Merknad til oppstart av detaljregulering – Utviding av Meland gravplass – Meland kommune

Merknad Varsel Oppstart Planarbeid Meland Gravplass Meland Kommune

Meland gravplass - Utviding - Merknader til oppstart av planarbeid

Fråsegn - Varsel om oppstart av arbeid med detaljregulering - Utviding Meland gravplass

Kartskisse Meland Gravplass

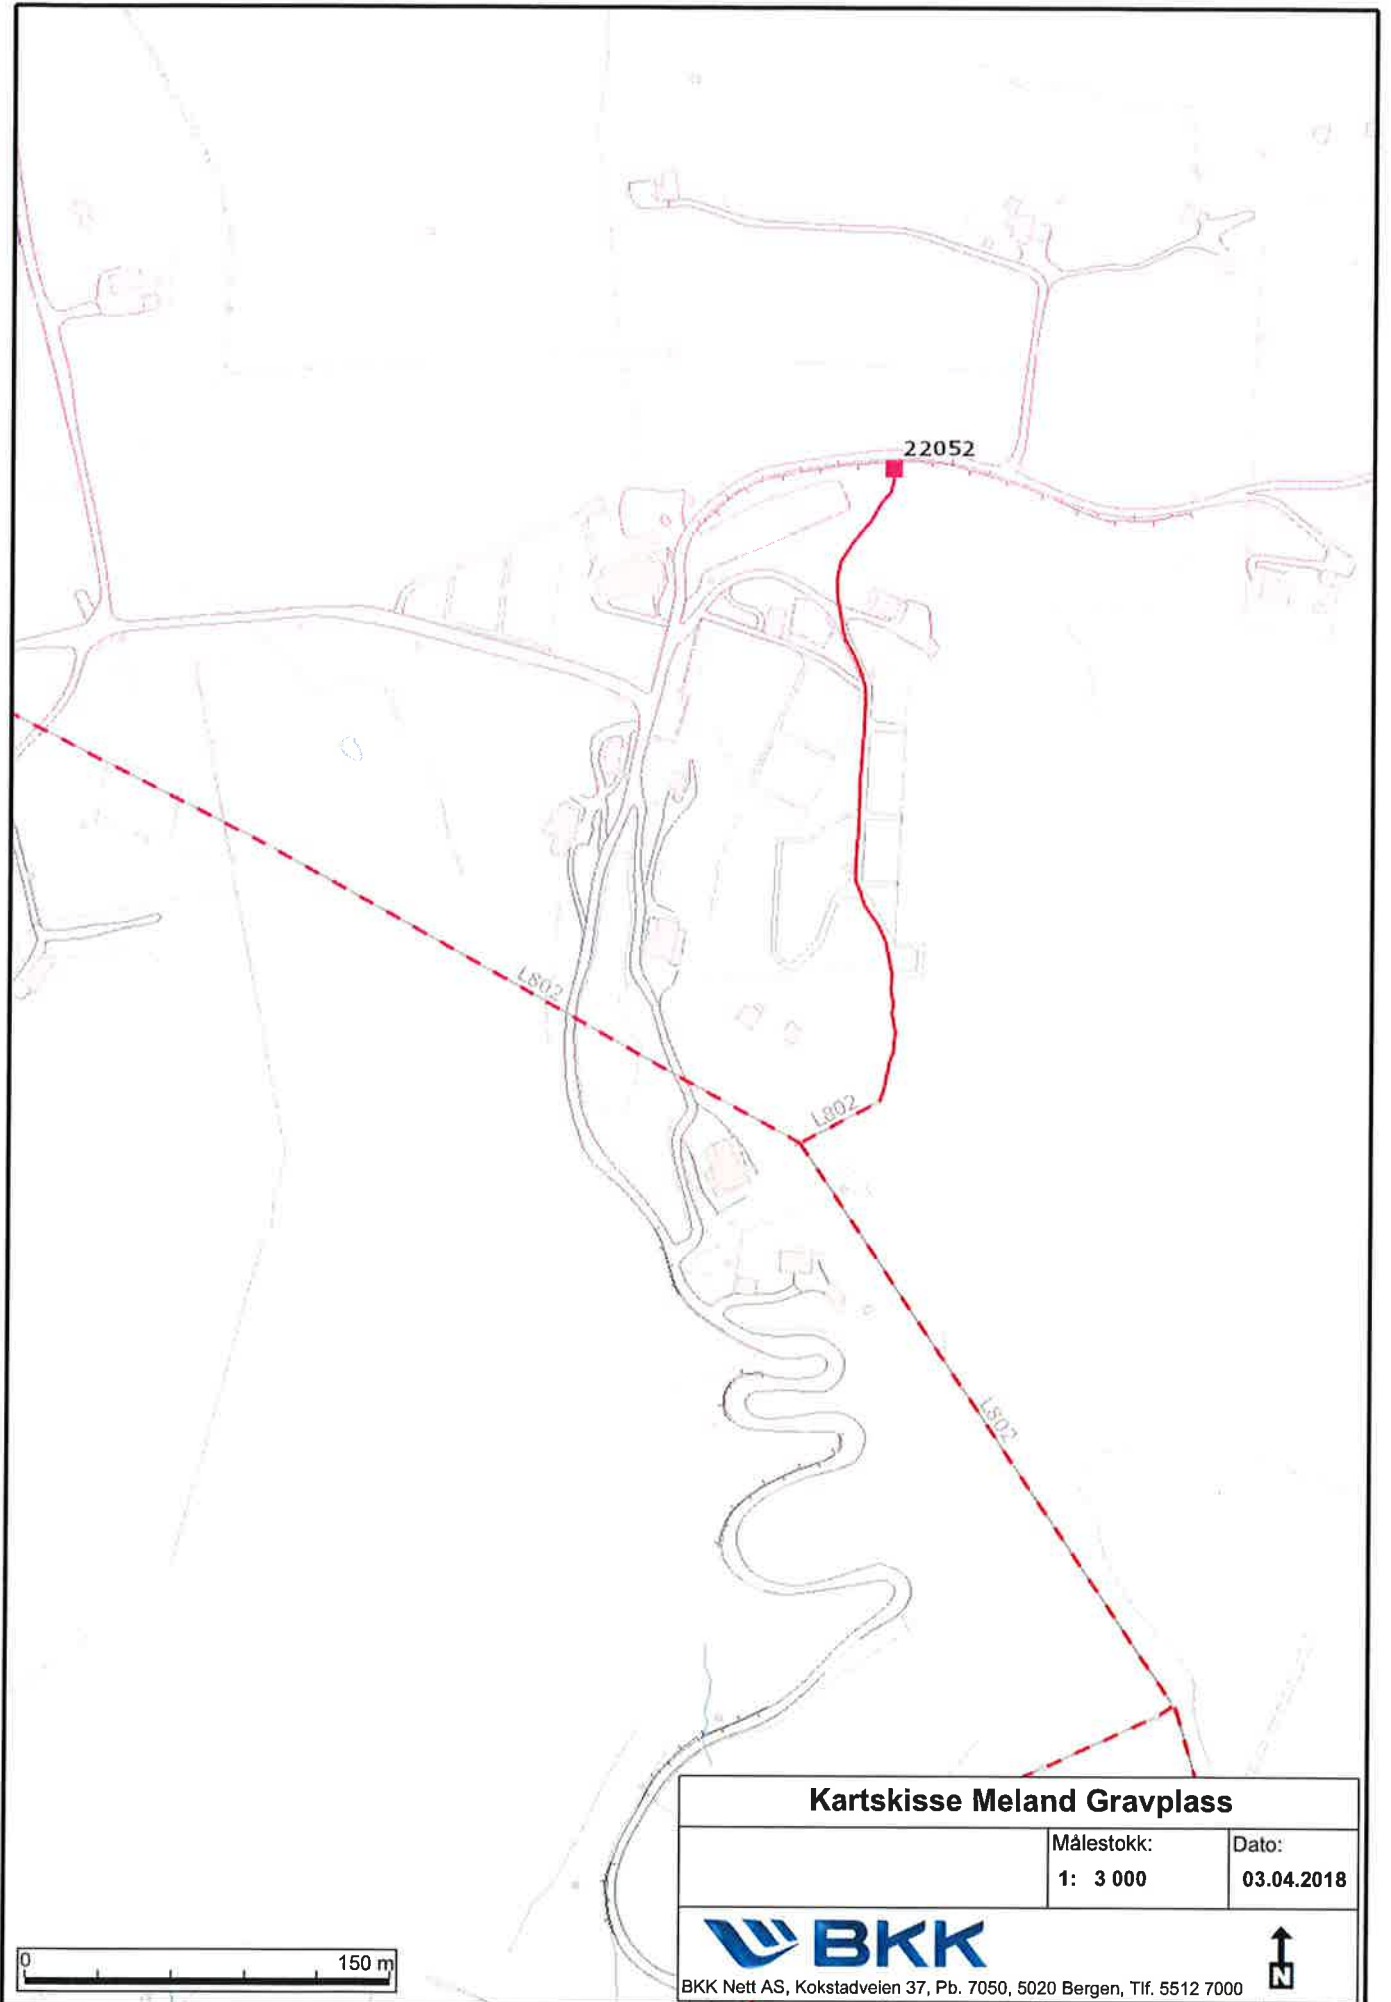
Vi har elektriske anlegg i det aktuelle planområdet som vist på vedlagte kart. Kartet kan brukes under følgende forutsetninger:

Det må tas hensyn til høyspenningsluftledninger som ligger innenfor planområdet. Ledningene har et byggeforbudsbelte på totalt 16 meter, 8 meter målt horisontalt ut til hver side fra senter. Vi ber om at traseen med byggeforbudsbeltet registreres i planen som arealformål trasé for nærmere angitt teknisk infrastruktur, jfr. Plan- og bygningsloven § 12-5 nr 2 eller som en hensynssone (faresone).

Høyspenningskablene som ligger innenfor planområdet, må tas hensyn til. Det viktigste er at det ikke planlegges tiltak over eller nært ved kabelgrøften slik at kabelanlegget kan utsettes for fare og fremtidig tilkomst til kabelanlegget hindres.

Det må bestilles kabelpåvisning for å få en nøyaktig kartfesting av kabelens plassering i terrenget.
